Keuringsverslag van een elektrische laagspanning- en zeer lage spanningsinstallatie

NIET CONFORM

Straatnaam Paul Housmansstraat
Huisnummer 2
Busnummer 22
Postcode 2050
Gemeente Linkeroever
Land België

Controlebezoek van een huishoudelijke installatie volgens (KB 08/09/2019) - AREI Boek 1- 6.5. en 4.2.4.3.

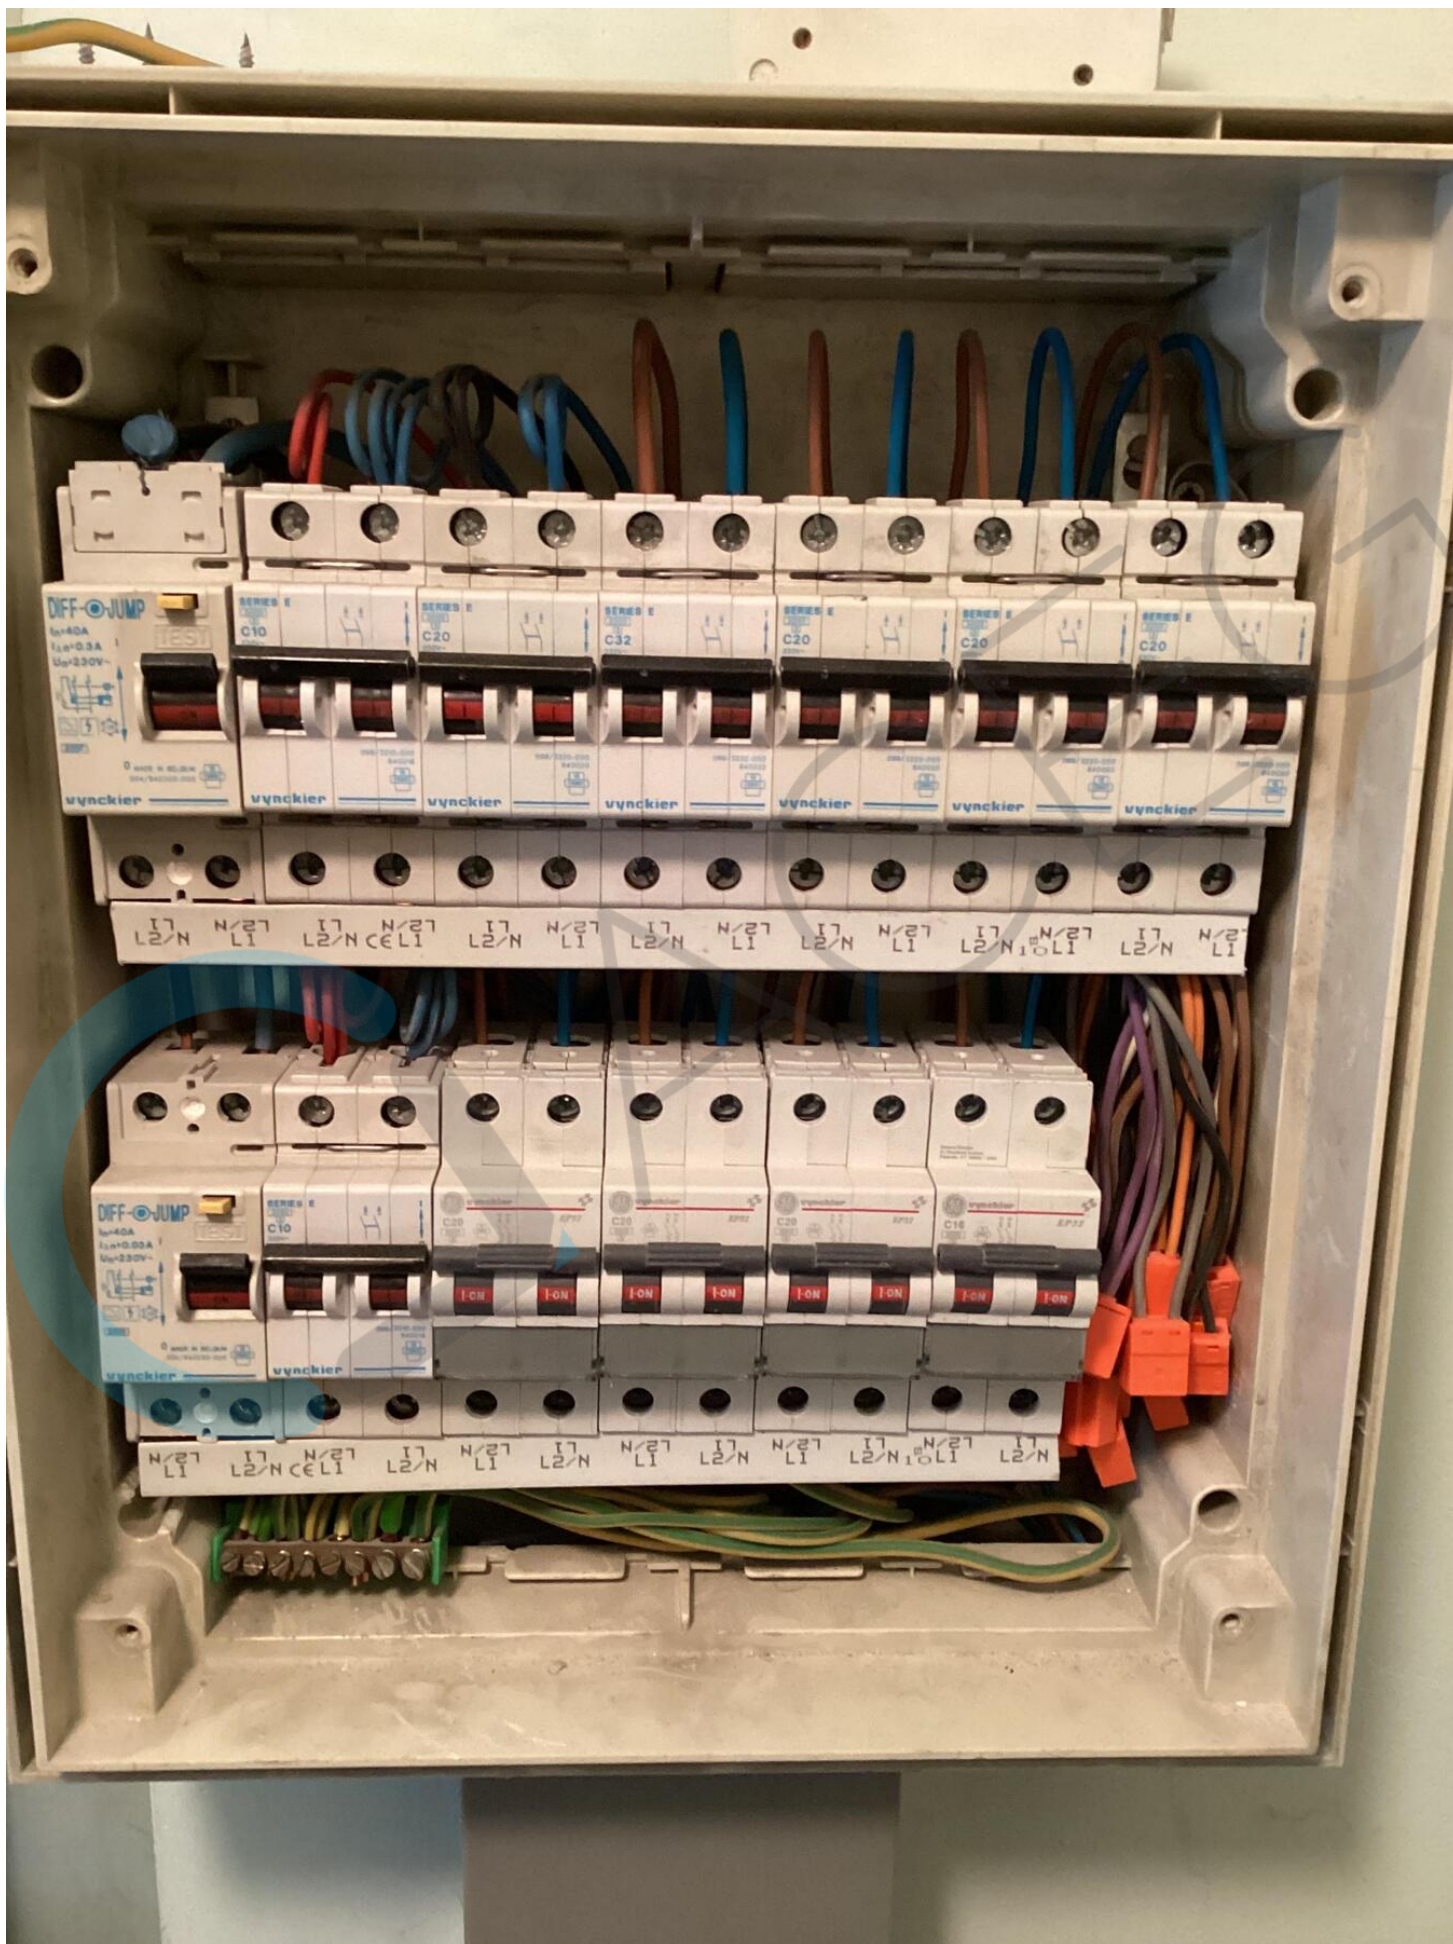
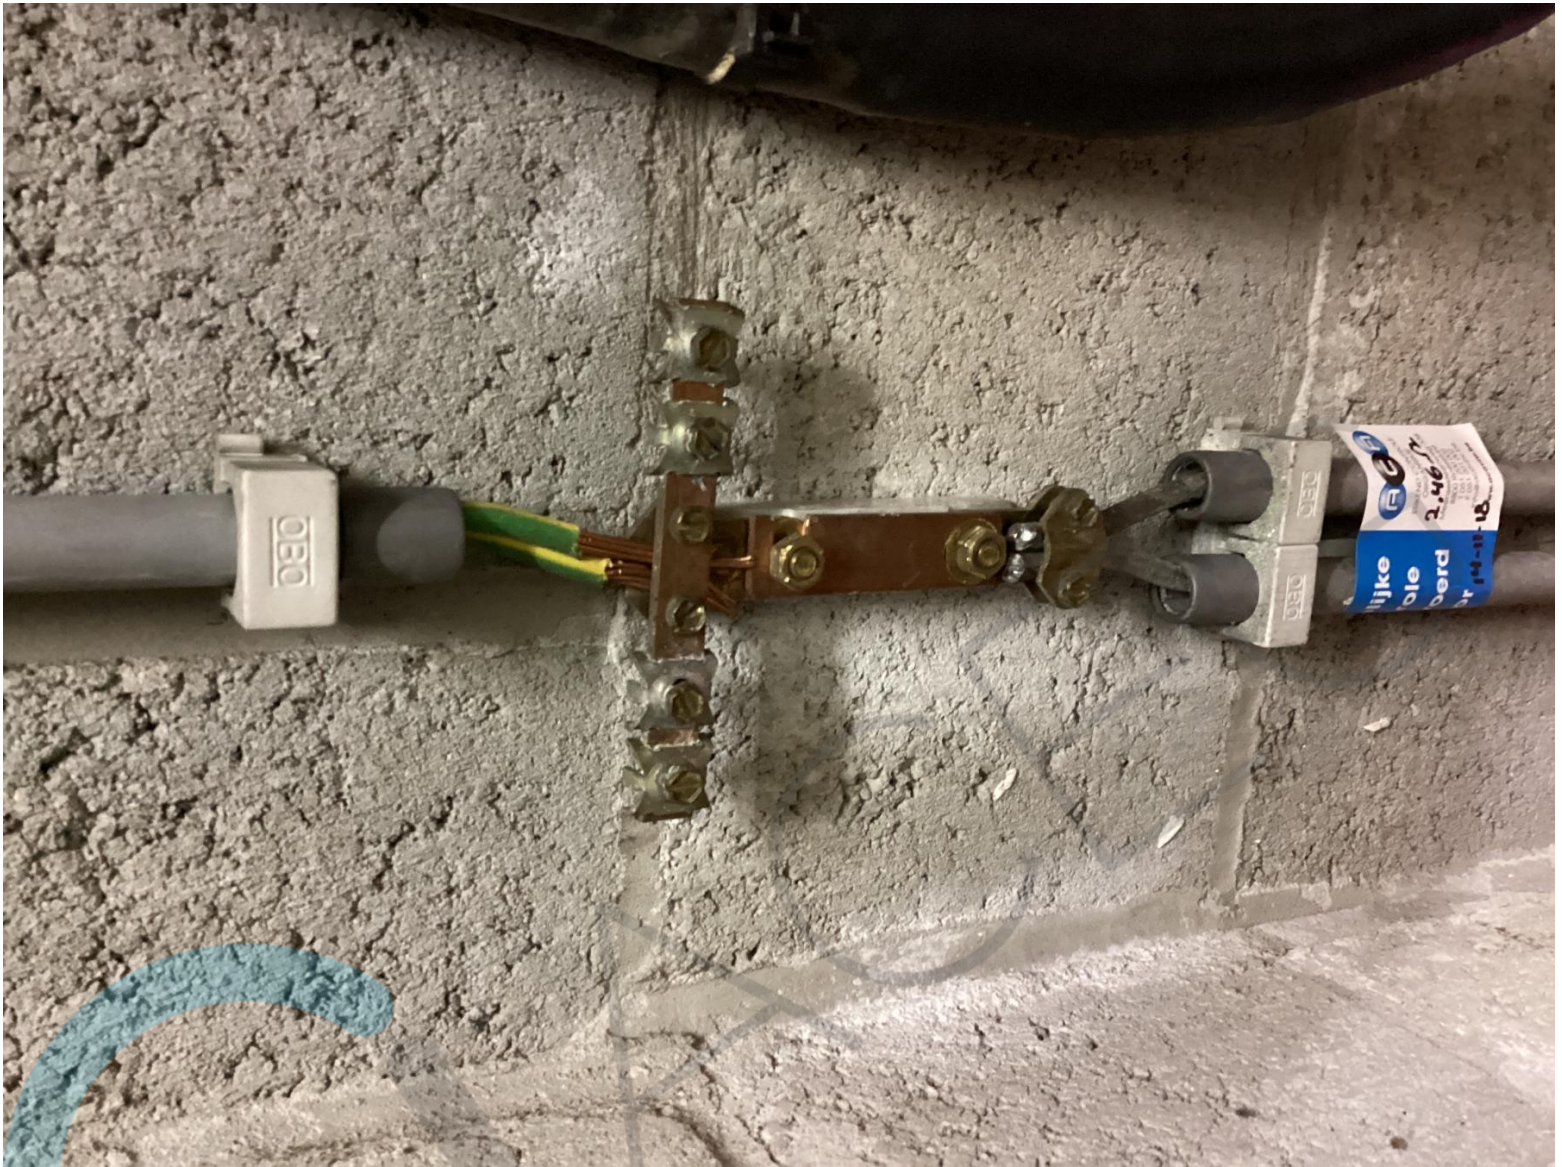
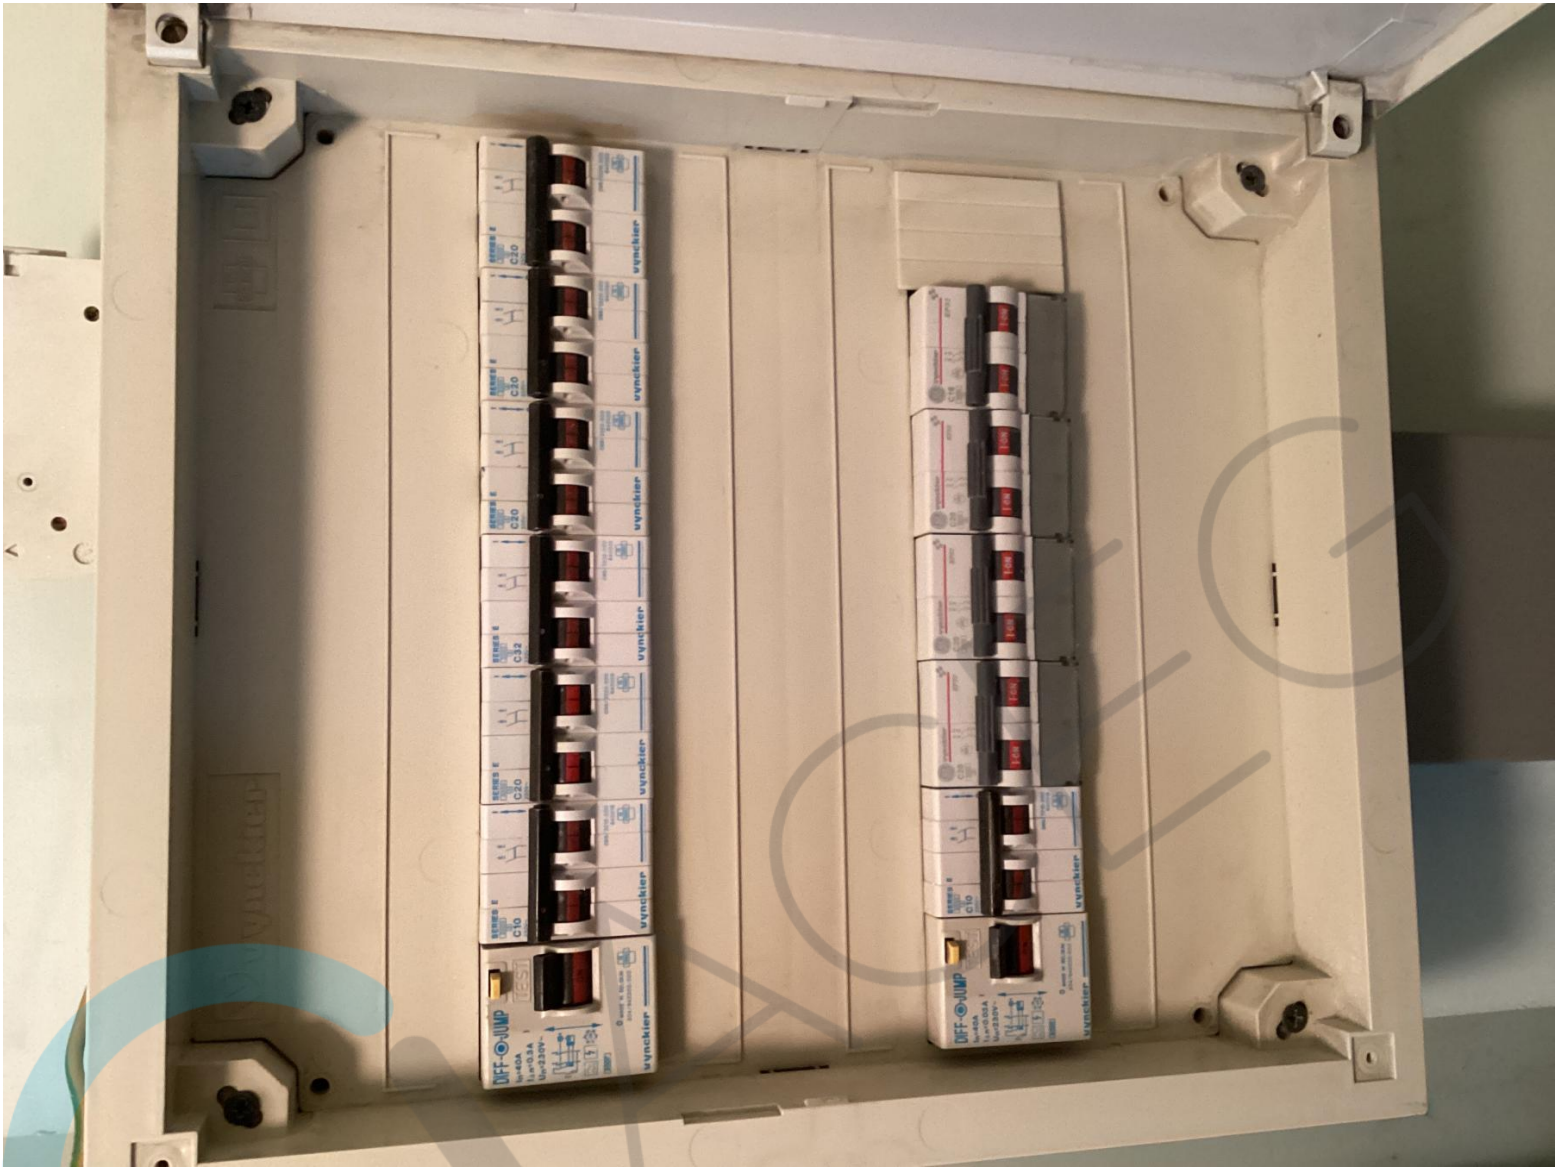
- 18.08 De geleiders van het type VOB moeten in daarvoor bestemde buizen, kabelgoten geïnstalleerd worden. (Boek 1 Onderafdeling 5.2.9.3. en 5.2.9.6.) in de slaapkamer zie foto
